RESOLUCION N.º

POR MEDIO DE LA CUAL SE IMPONE UNA MEDIDA PREVENTIVA

LA JEFE DE LA OFICINA JURIDICA DE LA CORPORACIÓN AUTONOMA REGIONAL DE LAS CUENCAS DE LOS RIOS NEGRO Y NARE "CORNARE",

Que a través de queja con radicado SCQ-131-1286 del 15 de agosto de 2023, se denunció "(...) CONSTRUCCIÓN DE UN MURO DE CONTENCIÓN SOBRE LA MARGEN DE LA QUEBRADA AL PARECER SIN AUTORIZACIÓN."

Ilustración 2 Obra muro de contención y realce de terreno

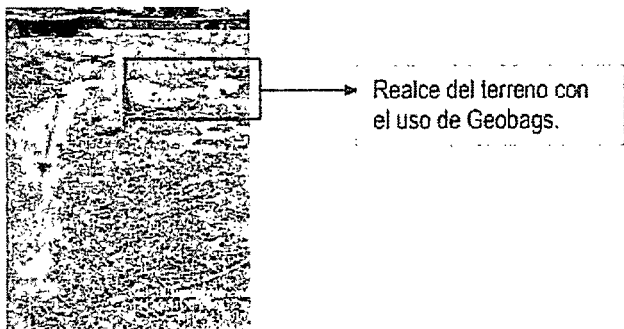
En la margen izquierda de la fuente hídrica ubicada en las coordenadas WGS84 - 75°22'55.77"E y 6°4'24.406"N se observó la construcción de un muro en concreto, cuya longitud es 38.4m y altura es de 2m aproximadamente. En el costado interno del muro en concreto se realizó un realice de terreno de 1m, implementando Geobags para contener el lleno. Las obras mencionadas se pueden observar en la siguiente ilustración.

26.1 La obra Construida en el lote 14 no fue acorde a los diseños Autorizados por La Corporación mediante la Resolución RE-01413 del 6 de abril de 2022, y Recurso de Reposición con N° RE-02759-2022 del 25 de julio de 2022. La obra construida tiene como principio de funcionalidad y comportamiento hidráulico diferente, dado que la obra Autorizada se proyectó para realizar la protección de la margen izquierda de la Quebrada Benditos y capacidad para el caudal Tr=50años. Los diseños de la obra se proyectaron con una pendiente semejante a la margen de la fuente, adicionalmente el material de construcción son gaviones con rocas de gran diámetro. Por otro lado, la obra construida sobrepasa la cota natural de terreno, lo que altera el área inundación para el periodo de Tr=100años, debido a la reducción de la sección transversal de la fuente, lo que conlleva ha aumentos en la velocidad y cota de la lámina de agua. Las especificaciones observadas de la obra son un muro vertical en concreto en la margen izquierda y un realce del terreno en el costado posterior de este con uso de Geobags.

26.3 Debido a que la construcción del muro no obedece a las especificaciones Autorizadas, se deberá suspender de manera inmediata cualquier tipo de intervención sobre el cauce, hasta que determinen las acciones hidráulicas necesarias que garanticen la mitigación de las afectaciones generadas por la intervención y estas sean aprobadas por La Corporación."
